Inspection générale de  
l'Environnement et du  
Développement durable

Mission régionale d'autorité environnementale  
ÎLE-DE-FRANCE

**Avis délibéré**  
**sur la mise en compatibilité du plan local d'urbanisme (PLU)**  
**dans le cadre d'une déclaration de projet et sur un projet de**  
**centrale photovoltaïque à Boissise-la-Bertrand (77)**

N° ACJIF-2023 – 004  
en date du 13/09/2023

Figure 3 : Tracé du raccordement prévisionnel entre le projet de centrale et le poste source du réseau public d'électricité (p. 164)

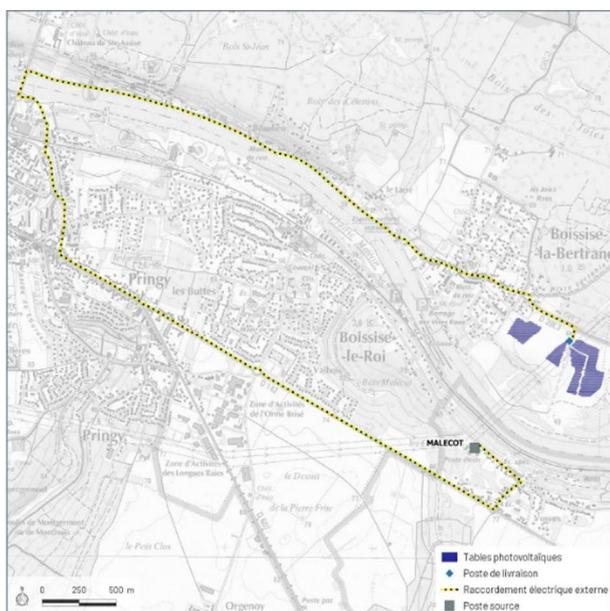
Concernant le raccordement entre le poste de livraison et le réseau public de distribution, la solution envisagée à ce stade (p.164) consiste à raccorder la centrale au poste source de Malecot, situé en rive gauche de la Seine, à environ 690 m du projet à vol d'oiseau. Le tracé potentiel du raccordement externe longera les axes de communication principaux, y compris en franchissement de la Seine sur le pont de Seine-Port, jusqu'au poste source sur une longueur d'environ 9,6 km. Le raccordement réalisé en souterrain nécessitera le creusement d'une tranchée. Les travaux seront réalisés par le gestionnaire de réseau, à la charge financière du maître d'ouvrage. Le tracé exact sera défini selon le dossier par Enedis après l'obtention du permis de construire.

L'Autorité environnementale rappelle que, même s'il est réalisé par un autre maître d'ouvrage, l'ouvrage de raccordement fait partie intégrante du projet au sens de l'évaluation environnementale, car il est nécessaire
